Modificarea optică a rolei de ghidare 532 0138 10

Nr. Art.: 532 0138 10

Publicat 05.2009
INA 0030

Imagine 1: 532 0138 10 – versiunea veche

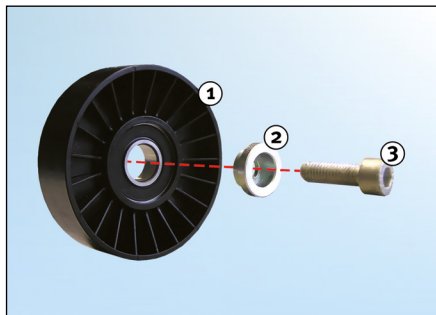
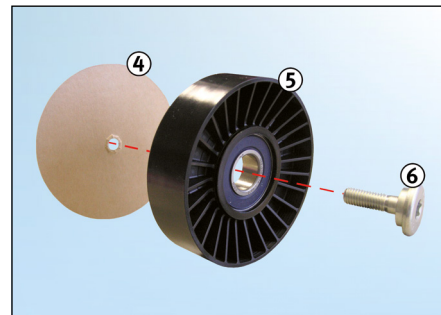
În cadrul dezvoltării continue de care beneficiază produsele noastre, rola de ghidare cu nr. de articol 532 0138 10 a suferit o modificare.

Această informație tehnică indică caracteristicile optice ale „versiunii vechi” și ale „noii versiuni”.

1. Vechea versiune a rolei de ghidare
2. Distanțier
3. Șurub

4. Disc de carton (pentru blocarea șurubului - trebuie îndepărtat înaintea montării)
5. Noua versiune a rolei de ghidare
6. Șurub (distanțier integrat)
